Vec: Stanovisko k projektovej dokumentácii stavby

Na základe Vašej žiadosti o vydanie stanoviska k projektovej dokumentácii pre účely vydania rozhodnutia o umiestnení stavby, resp. pre účely vydania stavebného povolenia k stavbe „Spevnená plocha na Ceste Vl. Clementisa v Prievidzi" uvádzame nasledovné :

Vec: Vyjadrenie k PD dopravného značenie pre stavbu Spevnená plocha na ceste Clementisa v Previdzi.

Vec: Vyjadrenie k stavebnému povoleniu – „Spevnená plocha na ceste Vl.Clementisa v Prievidzi".

Orientačné znázornenie trasy plynárenského zariadenia/umiestnenia technologického objektu, (ďalej len „orientačné znázornenie") je prílohou tohto stanoviska.

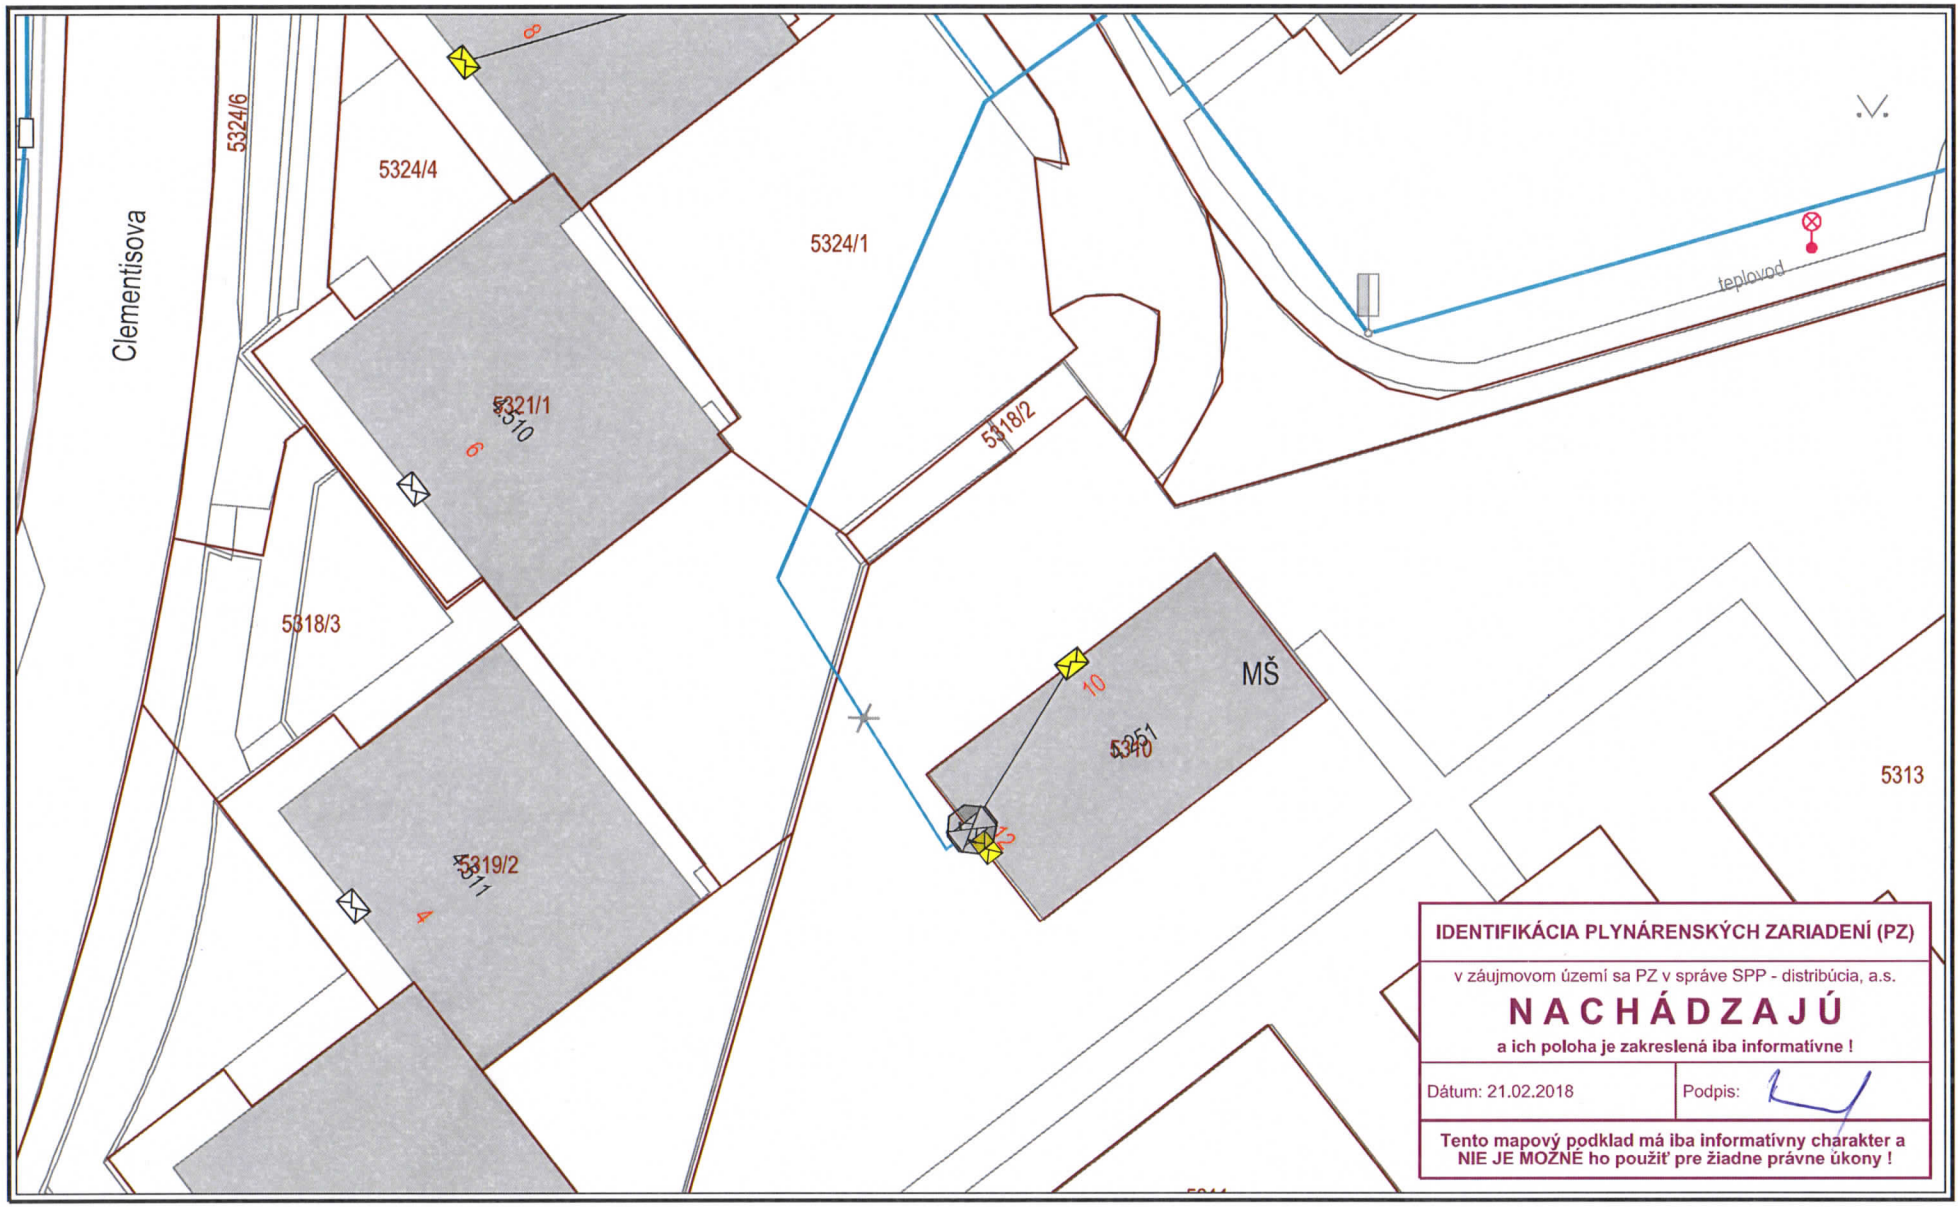
plynárenské zariadenie (technologický objekt):	**STL plynovod, STL pripojovací plynovod**
ochranné pásmo plynárenského zariadenia:	**áno**
bezpečnostné pásmo plynárenského zariadenia:	**áno**

- stavebník je povinný realizovať výkopové práce vo vzdialenosti menšej ako 1,5 m na každú strany od obrysu existujúcich plynárenských zariadení v súlade s STN 73 3050 až po predchádzajúcom vytýčení plynárenských zariadení **výhradne ručne** bez použitia strojových mechanizmov,

- odkryté plynovody, káble, ostatné inžinierske siete musia byť počas odkrytia zabezpečené proti poškodeniu,
- stavebník nesmie nad trasou plynovodu realizovať také terénne úpravy, ktoré by zmenili jeho doterajšie krytie a hĺbku uloženia, v prípade zmeny úrovne terénu požadujeme všetky zariadenia a poklopy plynárenských zariadení osadiť do novej úrovne terénu,

- stavebník je povinný rešpektovať a zohľadniť existenciu plynárenských zariadení a/alebo ich ochranných a/alebo bezpečnostných pásiem,
- stavebník je povinný pri súbehu a križovaní navrhovaných vedení s existujúcimi plynárenskými zariadeniami dodržať minimálne odstupové vzdialenosti v zmysle STN 73 6005 a TPP 906 01,

- stavebník nesmie v ochrannom pásme plynárenských zariadení v zmysle §79 a §80 Zákona o energetike umiestňovať nadzemné stavby, kontrolné šachty, trvalé porasty apod.,
